湖口县高新产业园区 DGM（2024）015
地块规划条件局部调整论证报告

《湖口县高新产业园区 DGM(2024)015 地块规划 条件局部调整论证报告》专家评审意见

《湖口县高新产业园区 DGM(2024)015 地块规划条件 局部调整论证报告》专家评审意见回复

04 规划设计条件调整示意图

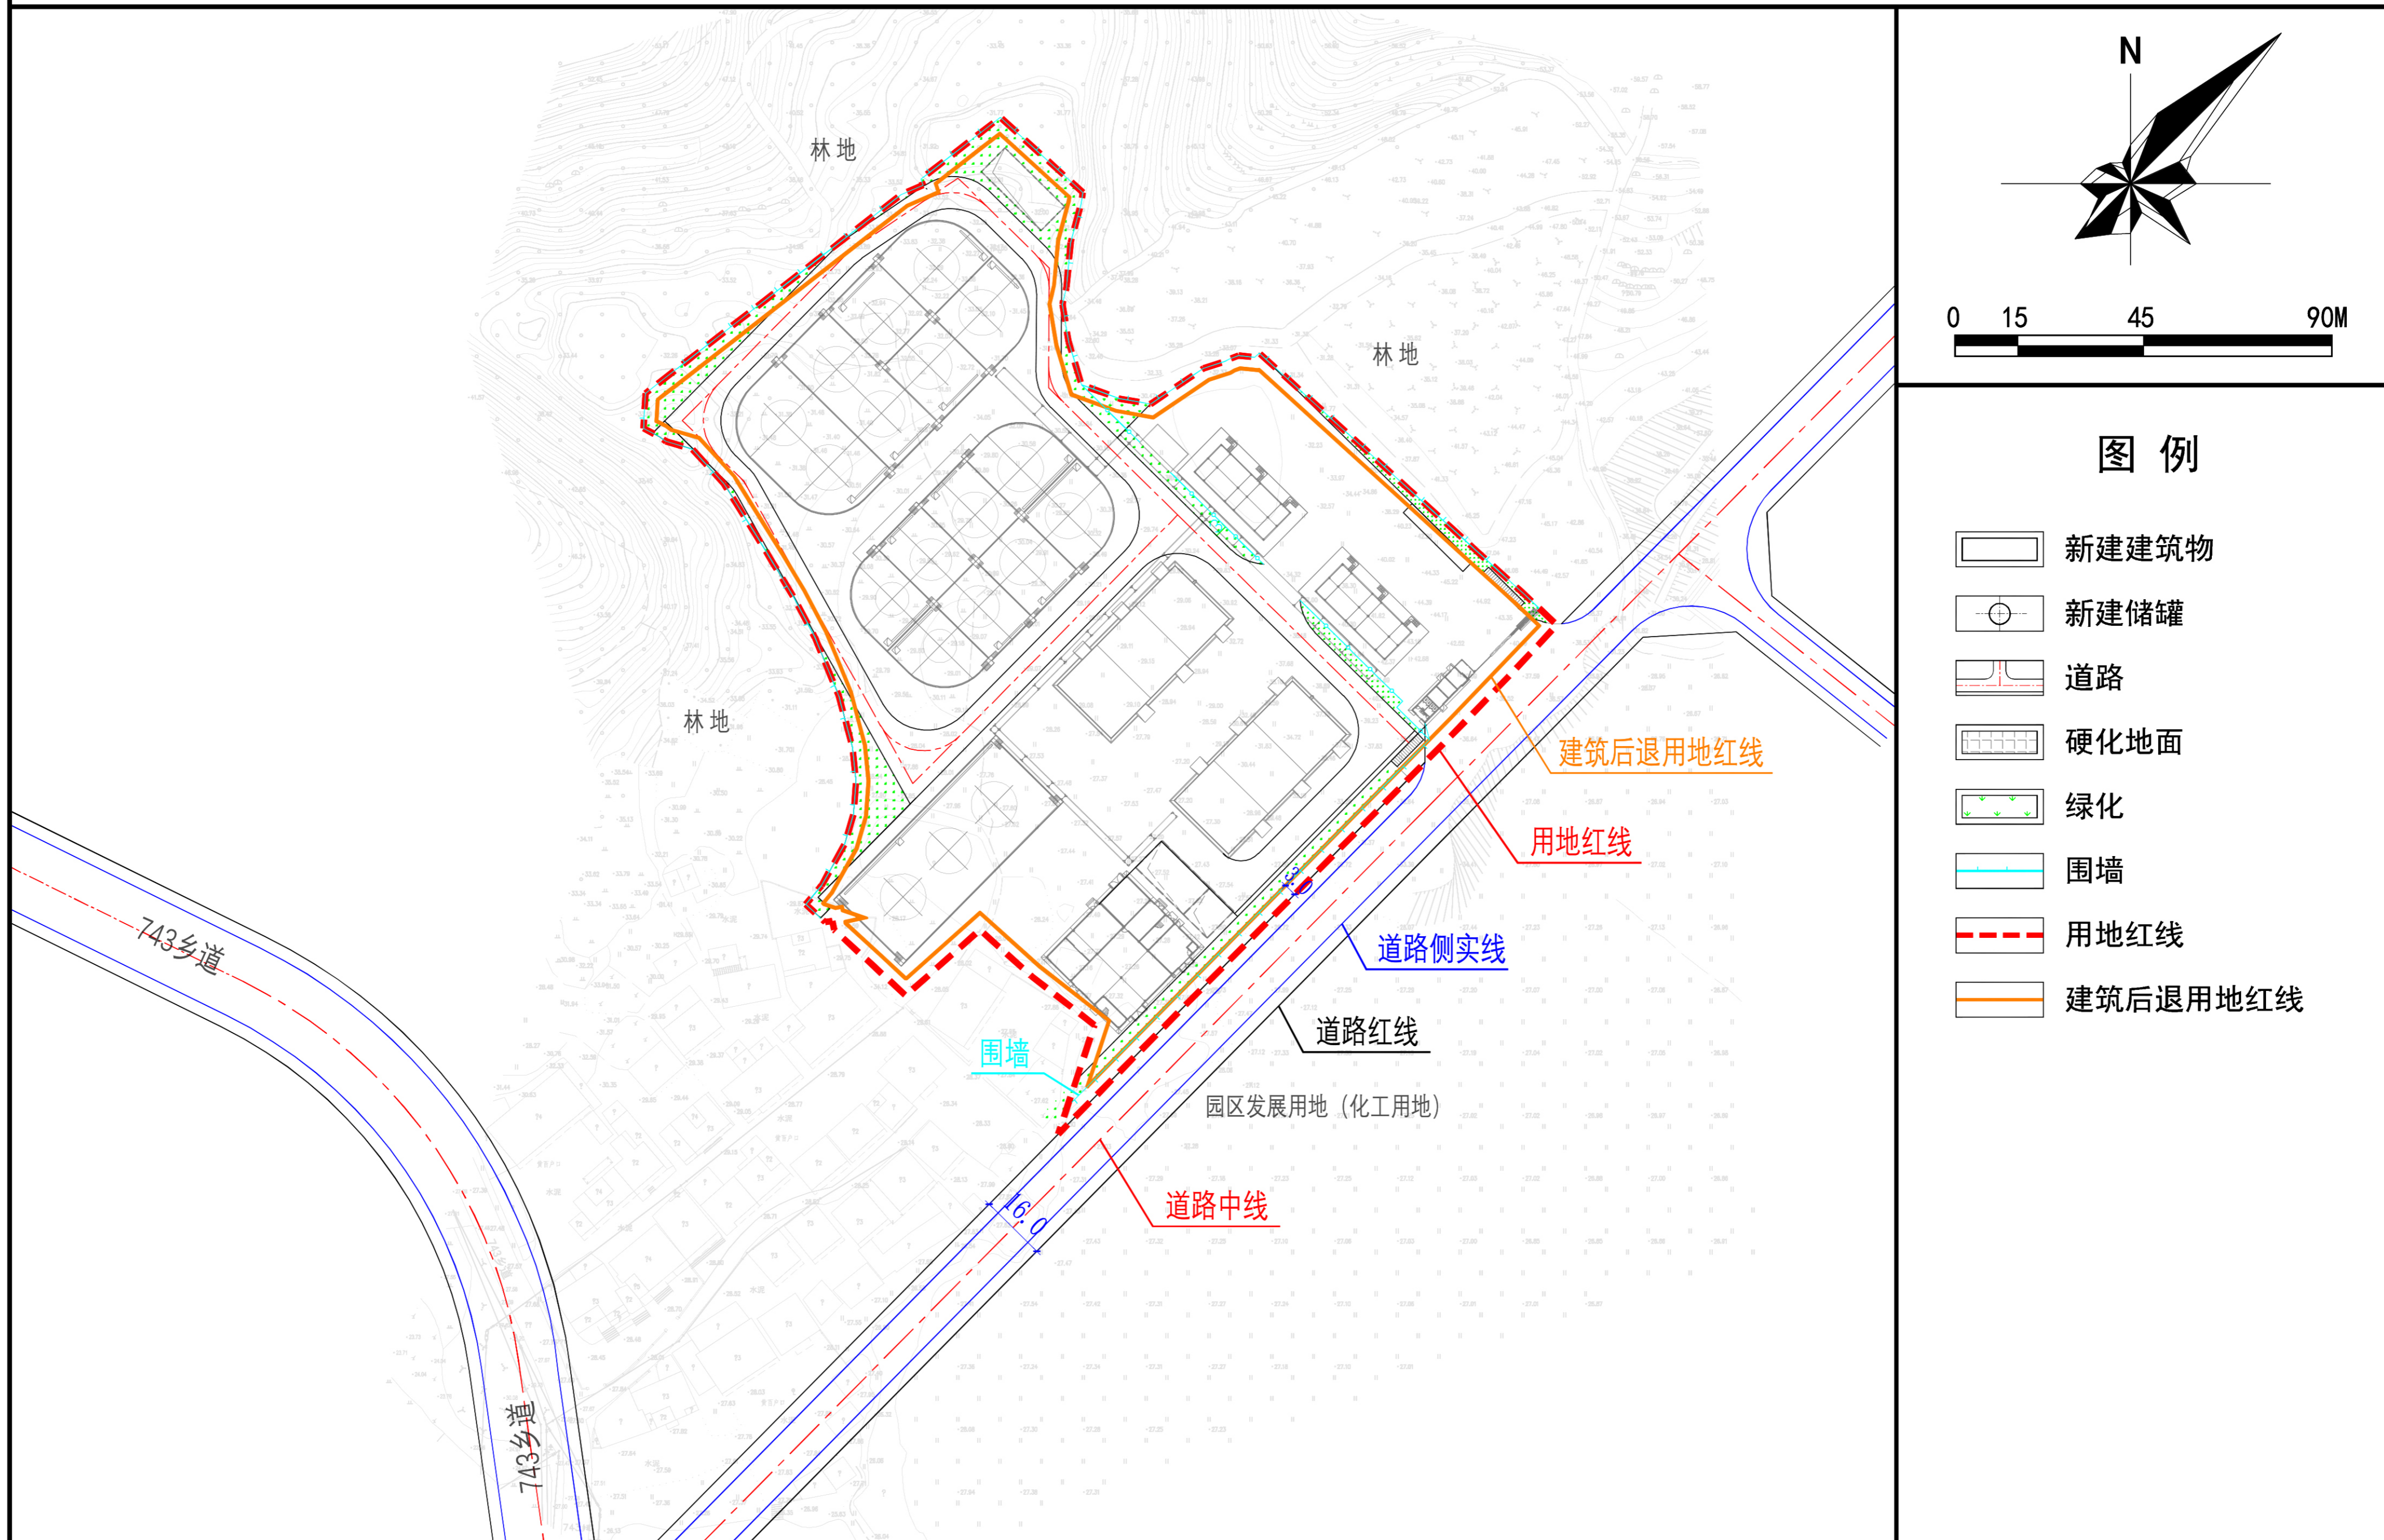
根据江西贵拓化工有限公司危化品仓储运输一体化项目专家现场安全评审意见，南侧公共设施楼距围墙不足 2 米，不满足消防间距和应急救援通道等相关要求。本次调整《江西湖口高新技术产业园区（YQ01-05 单元）详细规划》内的 YQ05-A04 地块南侧建筑退让道路红线由 $\geq 6\text{m}$ 调整为 $\geq 3\text{m}$ 。其他指标保持原有出让设计条件不变。

规划用地性质	100103	
用地面积	24639.76 m ²	
容积率	≥ 0.6	
建筑密度	$\geq 40\%$	
绿地率	$\leq 20\%$	
主要出入口方向	南	
建筑后退用地边界距离	东	$\geq 3\text{m}$
	南	$\geq 3\text{m}$
	西	$\geq 3\text{m}$
	北	$\geq 3\text{m}$

05 调整后总平面示意图

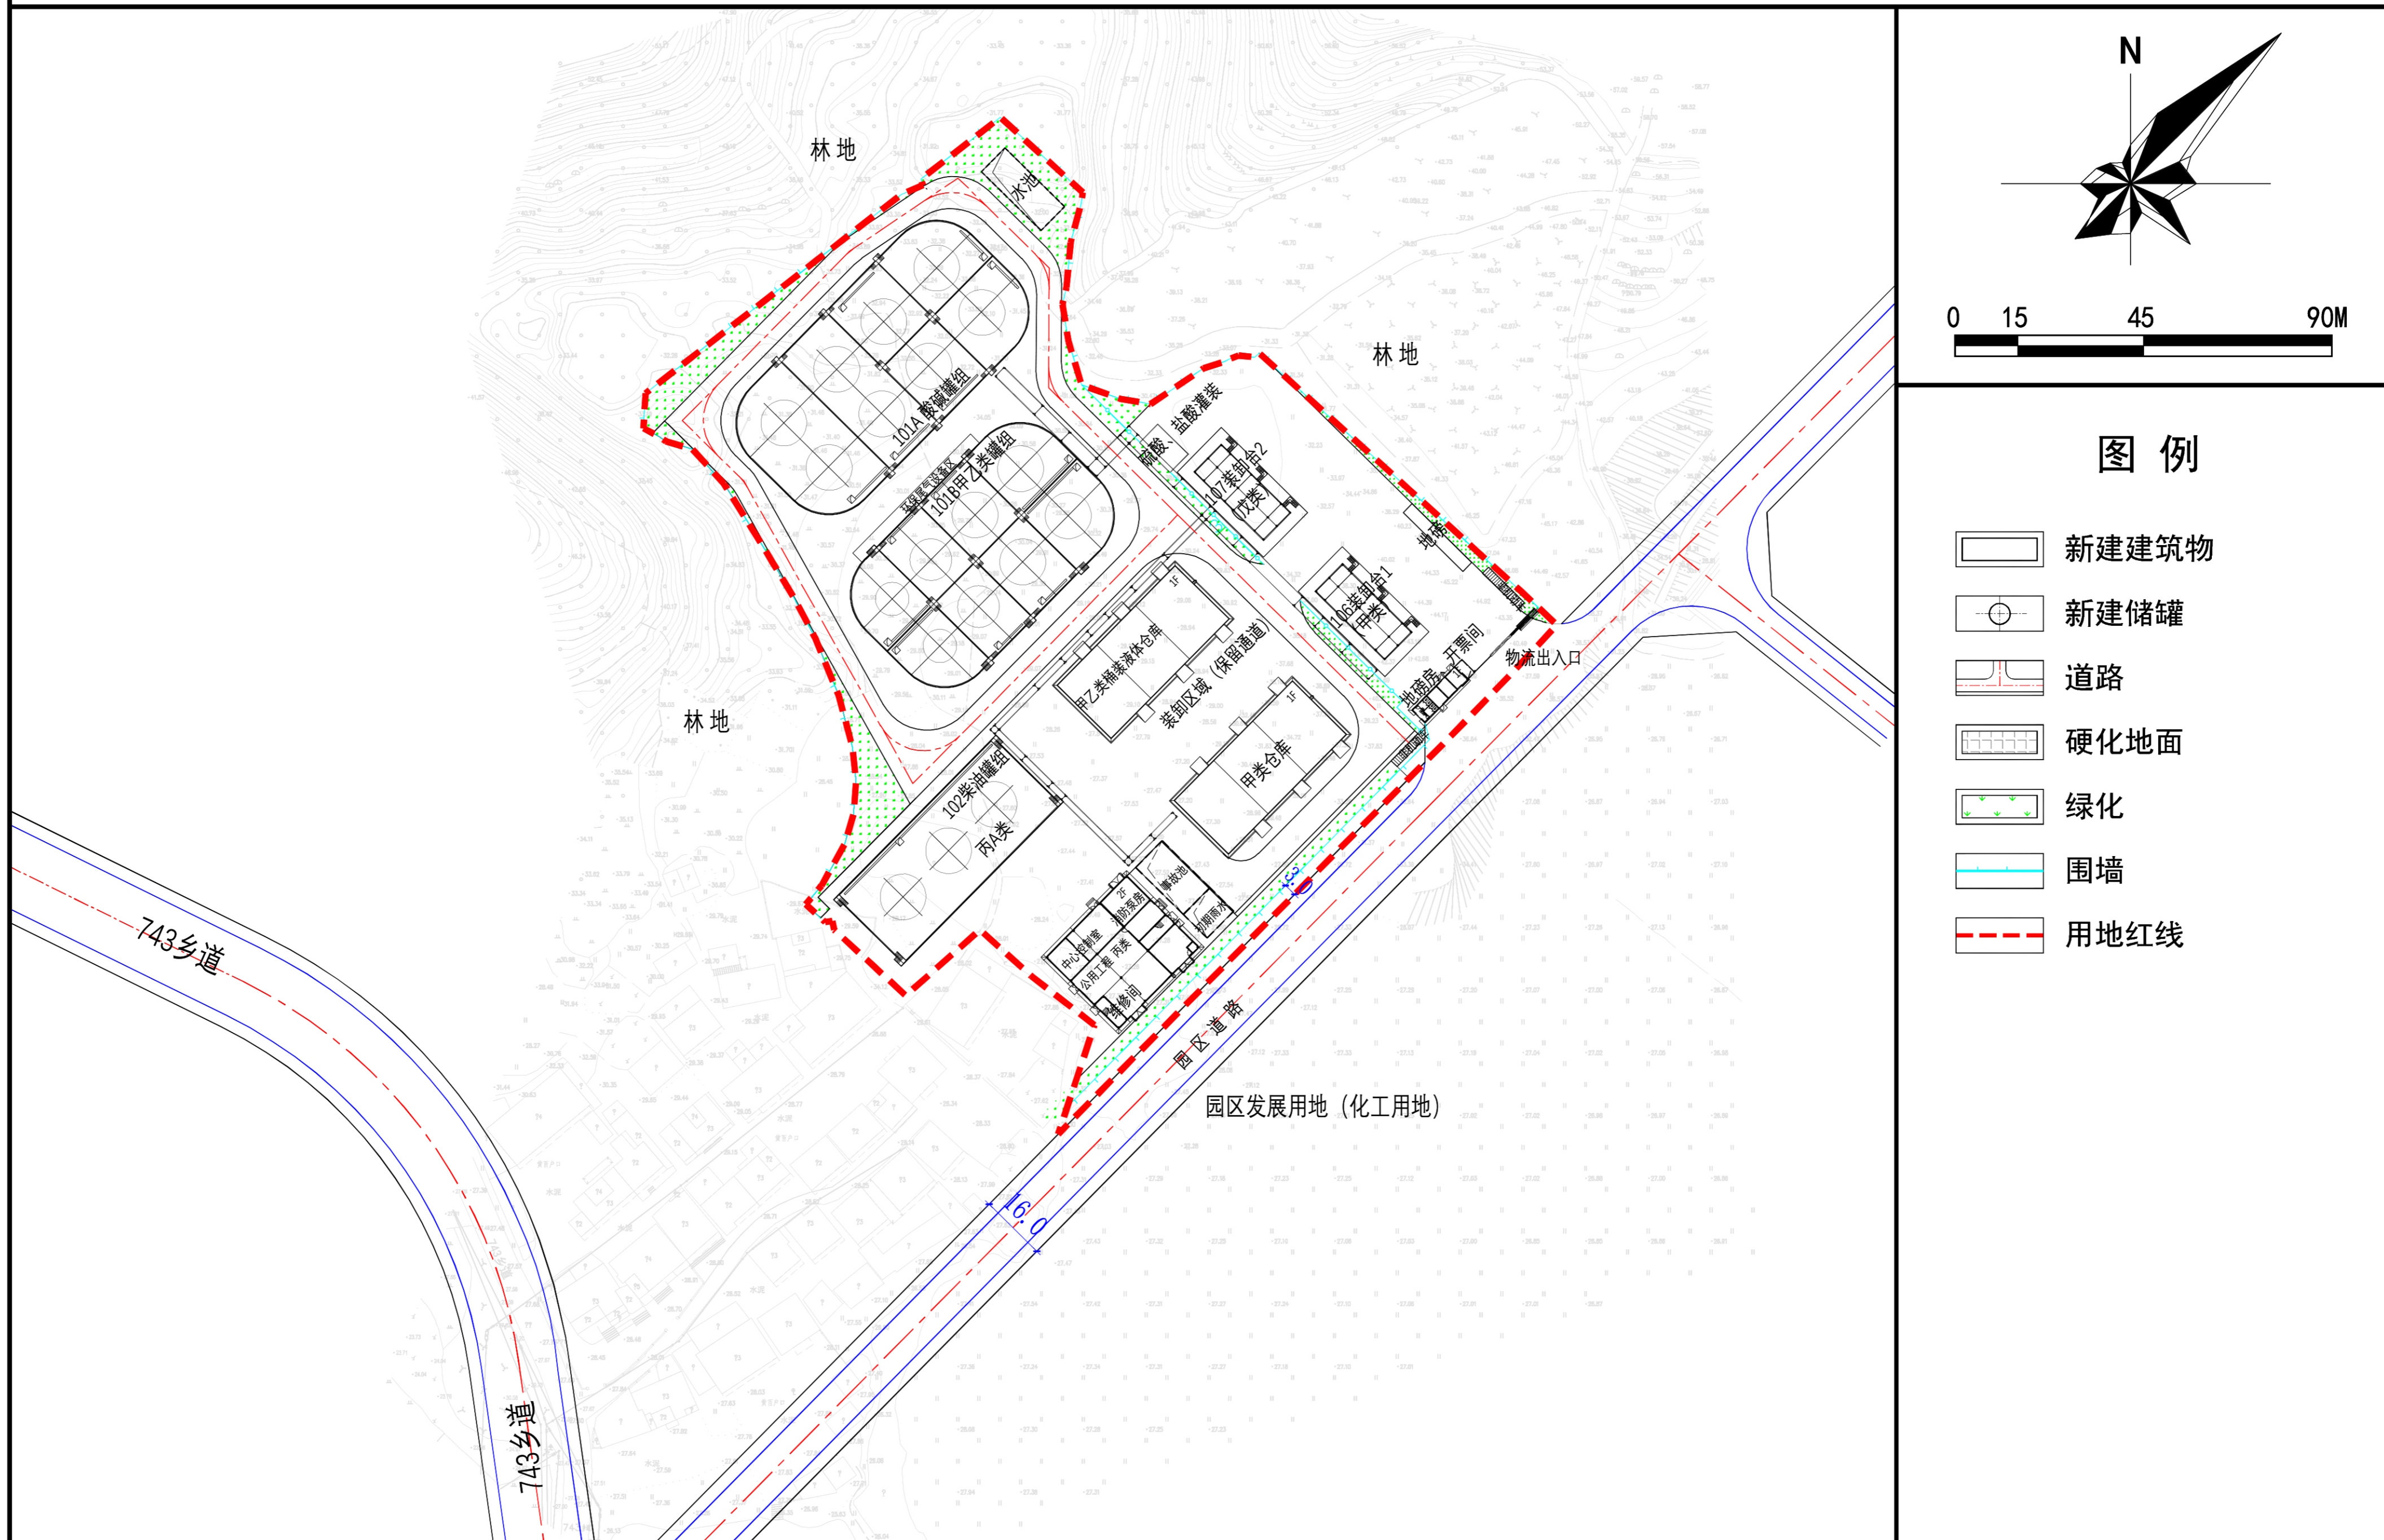
意见 3：进一步加强规划调整对供热管网、市政公用设施和周边地块的影响分析，明确围墙退让红线位置。

答复：采纳。已加强规划调整对供热管网、市政公用设施和周边地块的影响分析，明确调整后围墙退让用地红线位置。
